受動形個人線量計の導入及び 柏崎刈羽原子力発電所組織改編に伴う 保安規定の変更について

令和 4 年12月20日

東京電力ホールディングス株式会社

2-2. 法令改正に伴う個人線量計の運用変更について

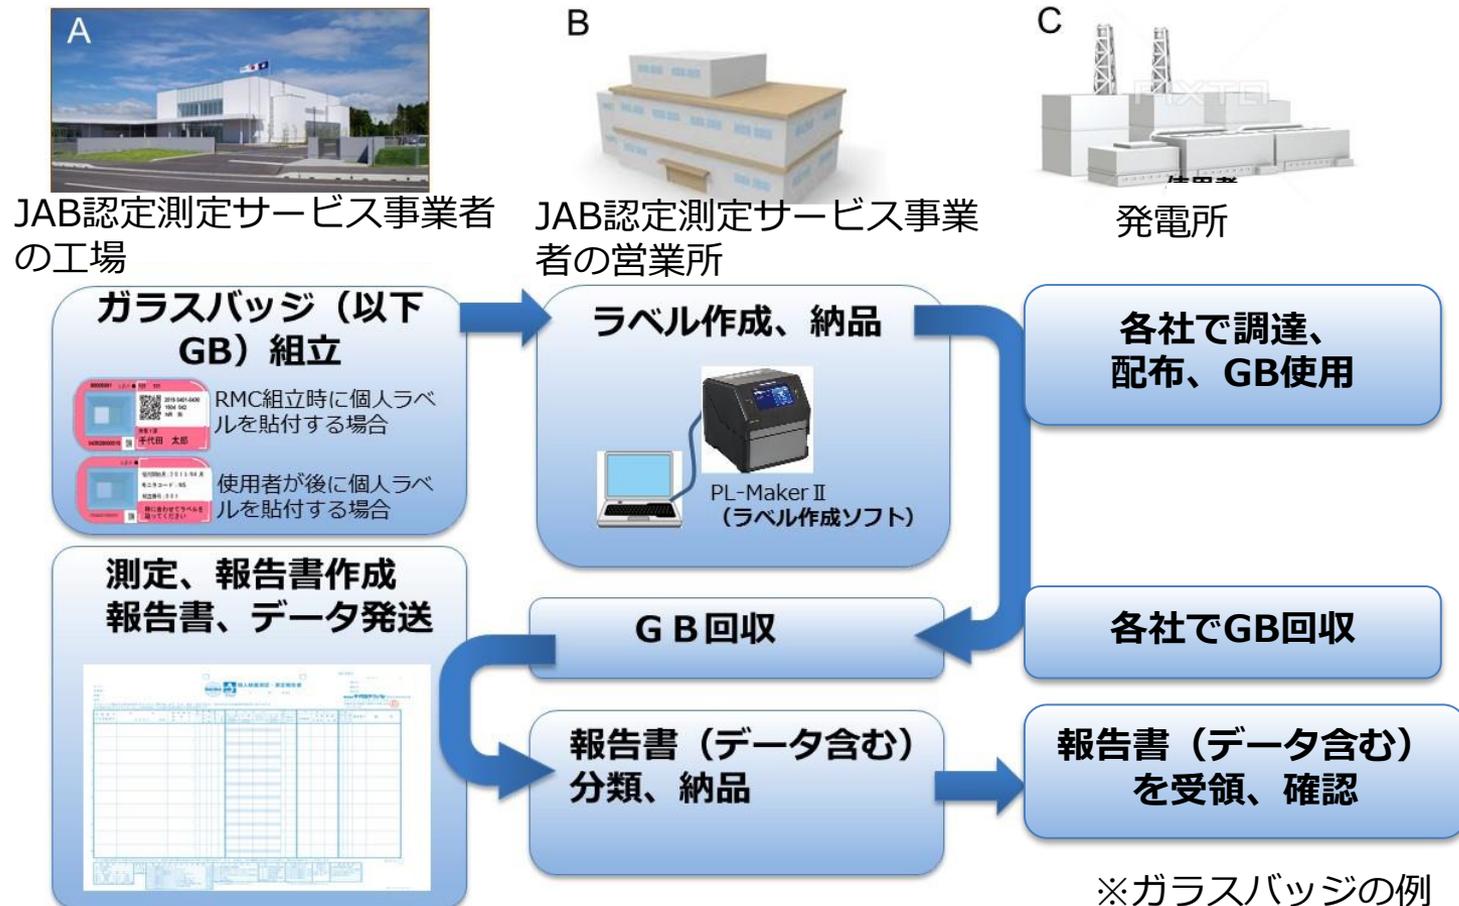
- 現在、2F・KKは電子式線量計を使用して、外部被ばく線量の測定を行っている。
- 法令改正に伴い、3か月に1回行う線量の評価用として受動形個人線量計を使用し作業件名毎や日々の線量管理の作業管理用として電子式線量計を使用する。

2-6. 社内規定における管理イメージ

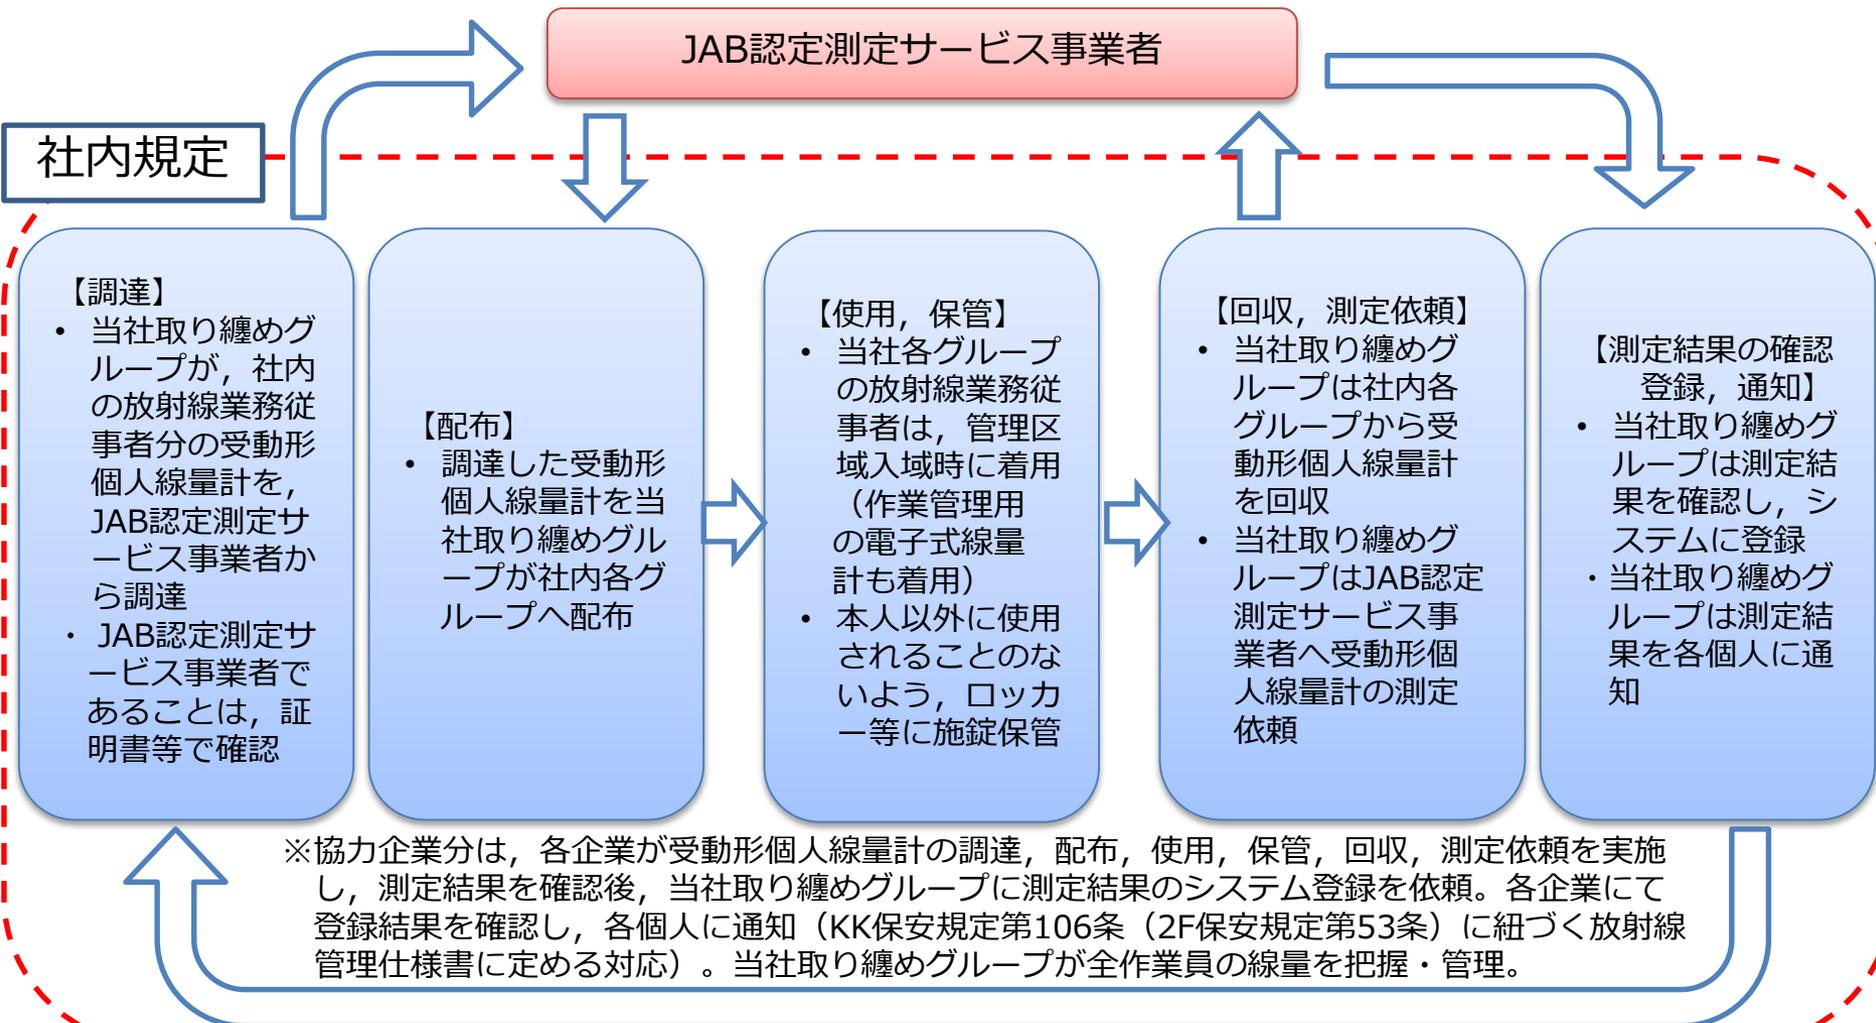
- KK保安規定第103条（2F保安規定第50条）から個人線量計に係る記載は削除されるが、以下の通り保安規定第3条（品質マネジメント計画）に紐づく社内規定に「受動形個人線量計」の管理の方法を規定する。

3-2. 保安規定の変更箇所（第4条）

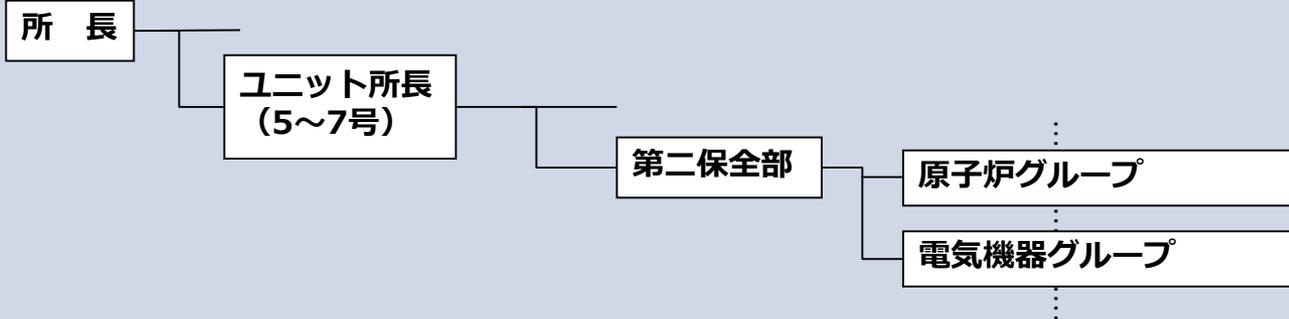
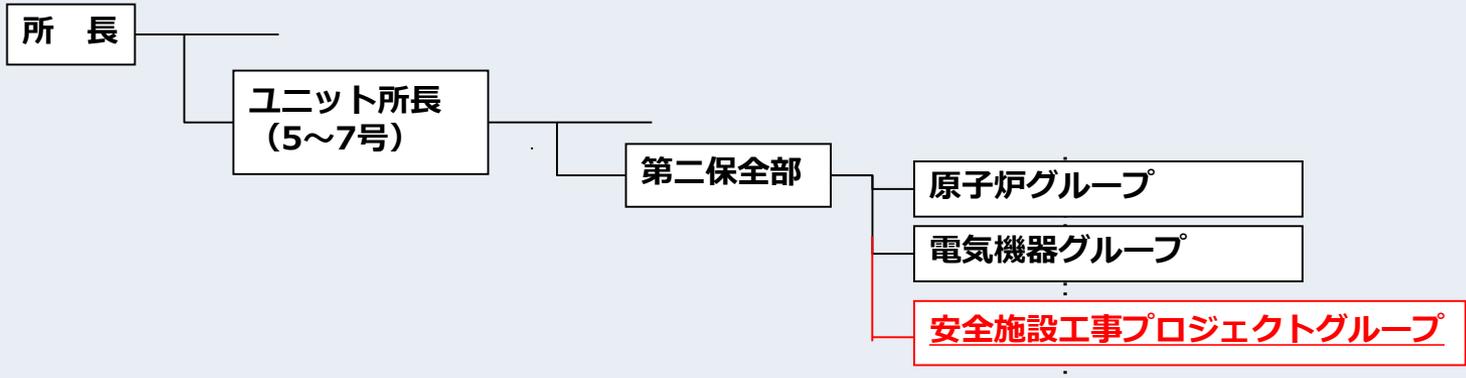
第二保全部内に 安全施設の施設管理に係る「安全施設工事プロジェクトグループ」を設置する。設置に伴い、保安規定（第4条）の記載を以下の通り変更する。

3-4. 職務等の具体的な変更について

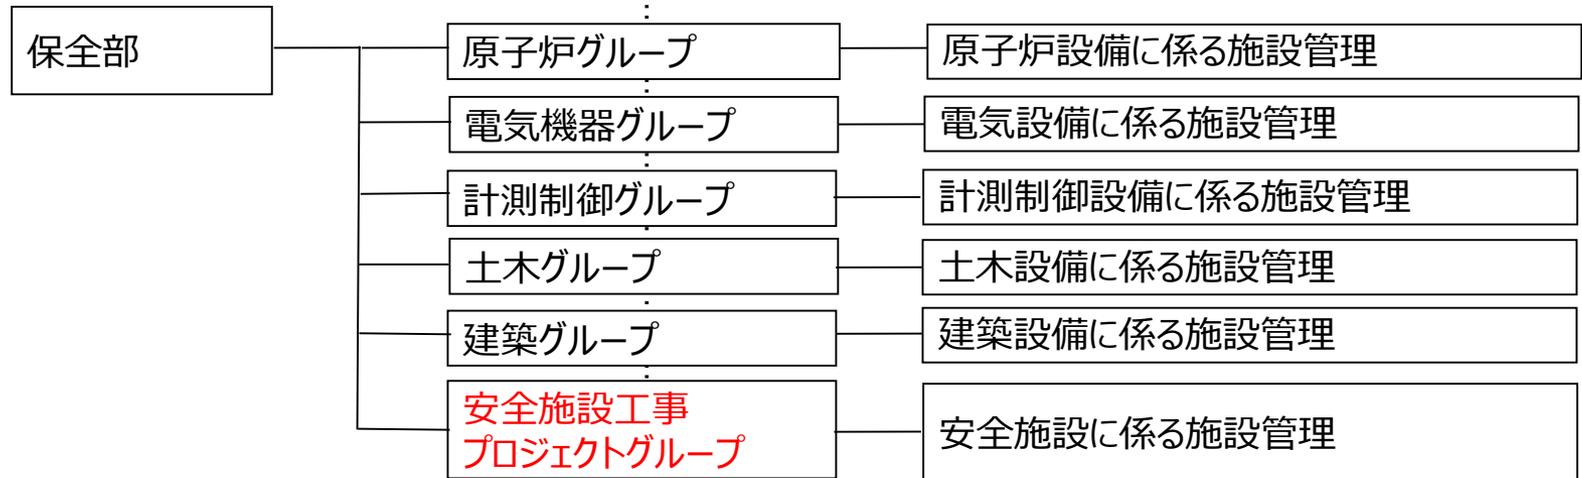
新グループの設置に伴う，業務分掌は以下の通り。

参考. 【補足】新グループへの要員配置の考え方について

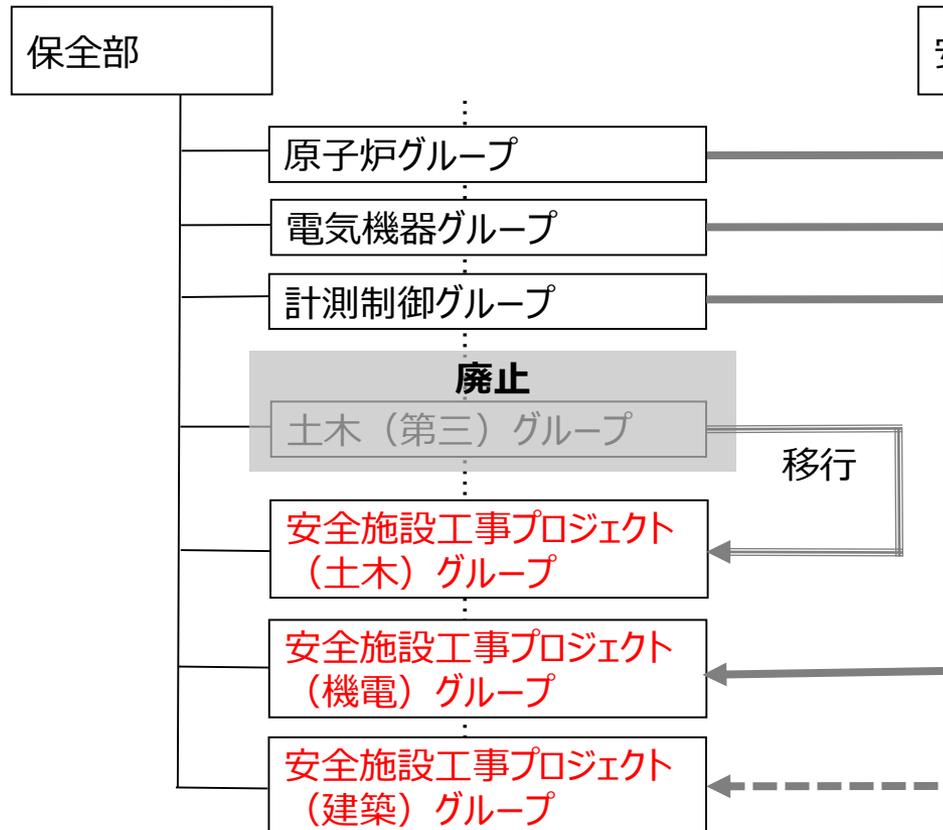
新グループの設置に際しては、工事業務の力量や経験を有する要員を配置する。
 なお、新グループの執務場所は、設計側の近傍とし、設計－工事の連携を図る。
